Til: Tone Hammer, Team Fosen
Fra: Gunn-Hege Lande, Seksjon Kulturminner
Dato: 30.04.2020
Dokumentnr.: 202000949-15
Kopi: RIKSANTIKVAREN

Indre Fosen - Vedtak om dispensasjon med hjemmel i kulturminneloven § 15a for fjerning av freda trær i Reinsalleen

Alternativ 1

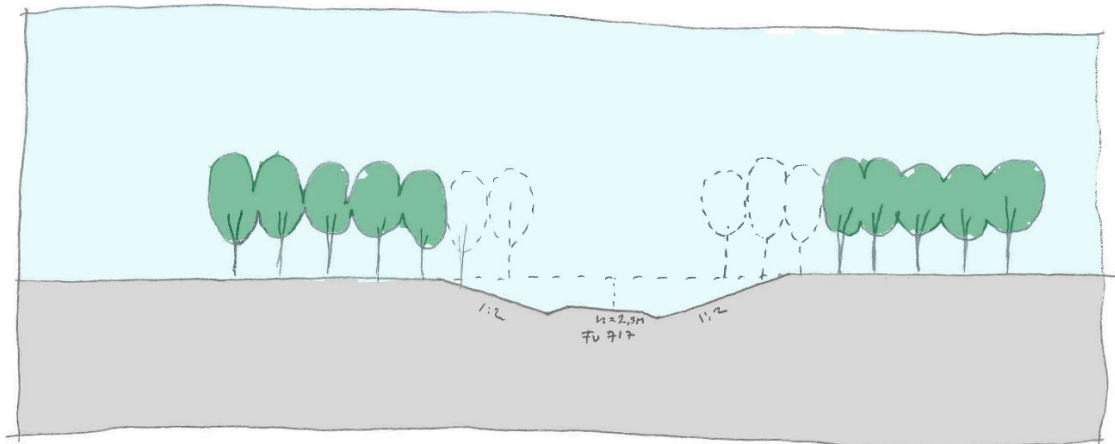
Her lages den nye vegen med vegskråninger på 1:2 helning. Ved å lage bratte skjæringer fjernes et mindre antall trær, og mer av det opprinnelige terrenget og større deler av vegen kan bevares. Ulempen med dette alternativet er at skråningene blir unaturlig bratte og vil fremheve det inngrepet den nye vegen faktisk er. I tillegg vil de store skjæringene danne en barriere og et permanent brudd i den gamle ferdselsåren. Alternativ 1 medfører behov for å fjerne 5 – 7 trær i alléen.

Illustrasjonsskisse fra søknaden, viser sideskråning 1:2 der ny veg ligger som et kutt i kulturlandskapet.

I forbindelse med krysningen av alléen må det fjernes trær, i tillegg må det gjøres inngrep for selve kryssingen av alléen. Kulturminneforvaltningen mener at det alternativet som ivaretar hensynet til kulturmiljøet best er alternativ 2, med den endringen som fremkommer i brev om tilleggsopplysninger fra 23.4.2020 der antall trær som må fjernes er redusert fra 15 til 7/9.

Alternativ 2

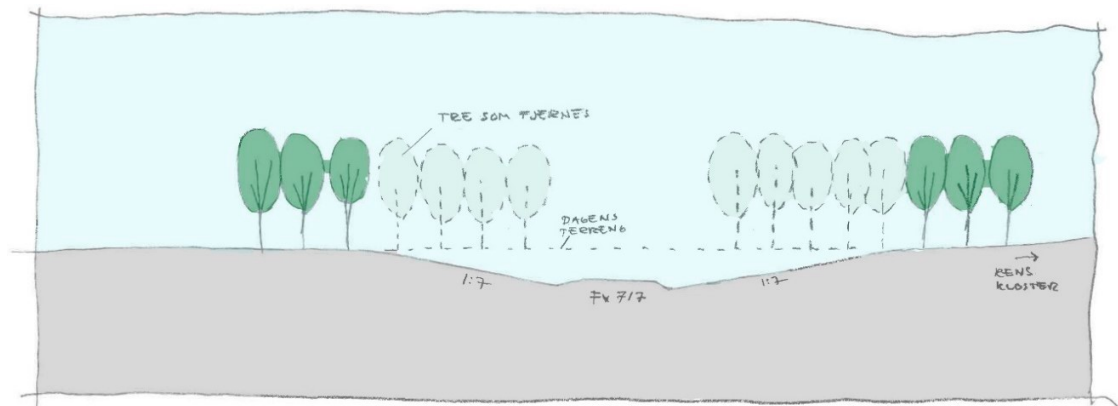
Her lages den nye vegen med vegskråning med 1:7 helning. Her blir skråningen slakere, og området får en bedre geoteknisk stabilitet. Med en slakere skråning vil ikke den nye vegen oppleves som et like stort sår og inngrep i kulturlandskapet. Ved å velge dette alternativet kan det dyrkes helt inntil vegkanten, samt at ferdselsåren og terrengryggen fremstår som en sammenhengende linje med visuell kontinuitet fra klosteret til Rissa. Ulempen med denne løsningen er at en lengre strekning av den gamle vegen må fjernes, og at flere trær, inntil 15 trær, må fjernes permanent.

Illustrasjon fra søknaden som viser sideskråning 1:7. Her er vegskråningen fjernet og erstattet med åker.
